**SZPITAL UNIWERSYTECKI NR 2 IM. DR. JANA BIZIELA W BYDGOSZCZY**  
**85-168 BYDGOSZCZ, UL. UJEJSKIEGO 75**

**NZZ/04/P/24**

**Dotyczy:** postępowania o udzielenie zamówienia publicznego prowadzonego w trybie przetargu nieograniczonego na: Dostawa sprzętu i aparatury medycznej

**WYJAŚNIENIA TREŚCI SIWZ**

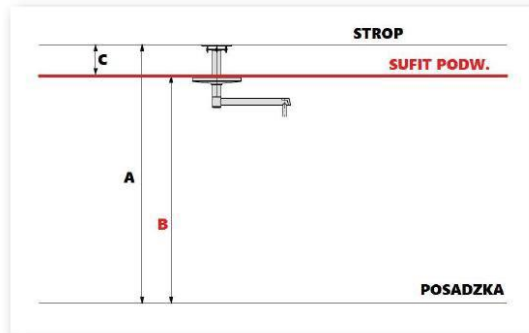
Czy w miejscu montażu wisi już jakaś lampa, jeśli tak to proszę o podanie producenta i modelu?

Montaż lamp w przystosowanym miejscu do istniejącego systemu montażu Famed'u - typowego w Polsce dla lamp serii B900/1300, które były pierwotnie tam zamontowane. W przypadku braku zgodności należy przewidzieć i wycenić przejściówkę: Famed – mocowanie oferowanej lampy”
